改善箇所説明図

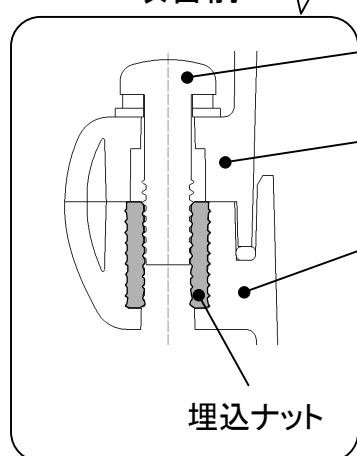
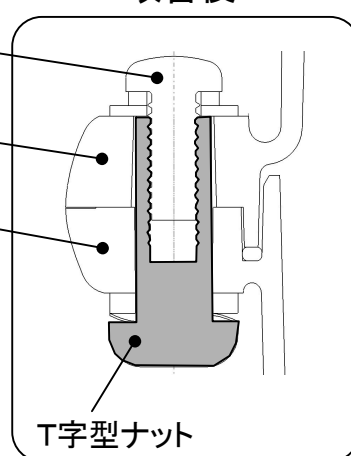
車両に架装した警光灯(社外品)の上下カバーの外周締結部(計16ヶ所)において、下側カバーの埋込ナット部に応力集中が発生しており、そこに走行振動や日射熱等の外的要因が加わることで亀裂が発生することがある。

そのため、そのままの状態で使用続けると、締結部が損傷し、最悪の場合、上側カバーが脱落するおそれがある。

ナットを変更し、締結部の応力を緩和する構造に変更する。

全車両、警光灯を対策品と交換する。
